# PREVOST

95-01

*Bulletin de garantie*

Date: **Janvier 1995**  
Section: **12**  
Subject: **INSTALLATION D'UN PROTECTEUR SUR LE BOUTON DU FREIN DE STATIONNEMENT**

Figure 1

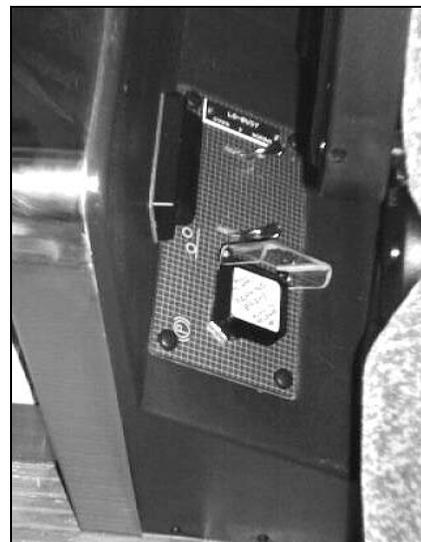
Sur les véhicules mentionnés, vous devez installer un protecteur sur le bouton du frein de stationnement pour empêcher le relâchement accidentel de celui-ci lorsque le véhicule est immobilisé. Procéder comme suit pour effectuer cette modification.

**Remarque:** Le bouton de frein de stationnement est situé sur la console à la droite du siège du chauffeur. Voir figure 1.

2. Mettre le protecteur en place (assemblage #39-1727) et replacer le bouton à l'intérieur du protecteur en les indexant pour que la goupille puisse être installée (mettre le nouveau bouton jaune pour les véhicules équipés du bouton noir). Replacer la goupille ressort pour fixer le bouton.

**Remarque:** Le fonctionnement du frein de stationnement sera modifié par l'addition du boîtier de protection. Pour appliquer le frein de stationnement, soulever le boîtier avec le bouton; pour le relâcher, ouvrir le couvercle du boîtier et pousser sur le bouton jaune.
